## **MEMÓRIA - REUNIÃO ORDINÁRIA - CADES BUTANTÃ**

**DATA:** 26/03/2026

### **3) Jardins de Chuva - Obra do canteiro da Rua Santanésia esquina com Rua Augusto Perroni**

Mapa Geosampa com curvas de nível ilustrando a questão: fluxo das águas pela Rua Santanésia onde não há aberturas para a entrada das águas. As aberturas na rua Augusto Perroni não recebem tal fluxo de água.

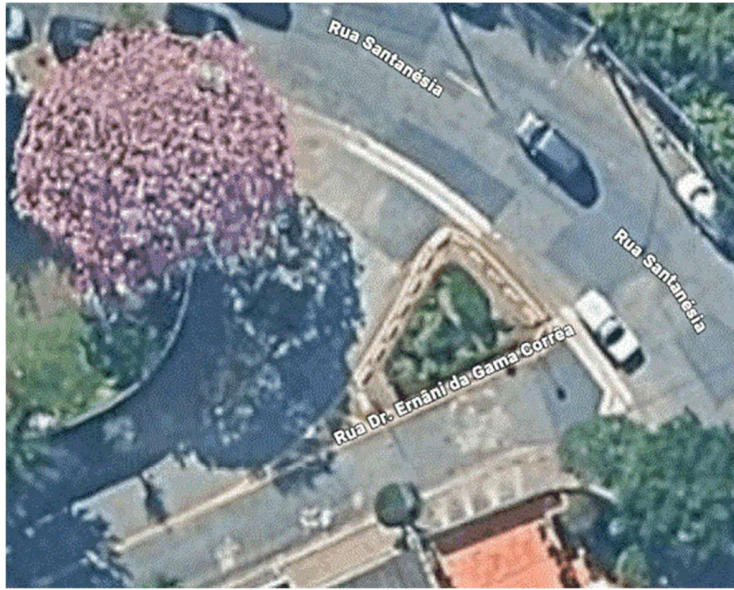
Os Conselheiros relataram preocupação com a obra do jardim da Rua Santanésia x Rua Augusto Perroni, construído de maneira tal que o fluxo principal das águas da chuva que vêm pela Rua Santanésia, (rua e sarjeta) não encontram aberturas para a entrada no jardim de chuva. As aberturas ficam na rua Augusto Perroni, onde a água da chuva não vem com o mesmo fluxo. As entradas da água por essas aberturas passam por uma camada de brita e o jardim fica num nível mais alto que a rua, dificultando a entrada no jardim. Foi citado como exemplo o jardim de chuva construído na Santanésia x Rua Ernani Gama Correa onde foram mantidas aberturas amplas e o jardim abaixo do nível da rua (imagens adiante). Solicitaram conversa com o setor de obras para que os próximos jardins de chuva a serem construídos sigam o modelo do que foi construído na Rua Santanésia x Rua Ernani Gama Correa.
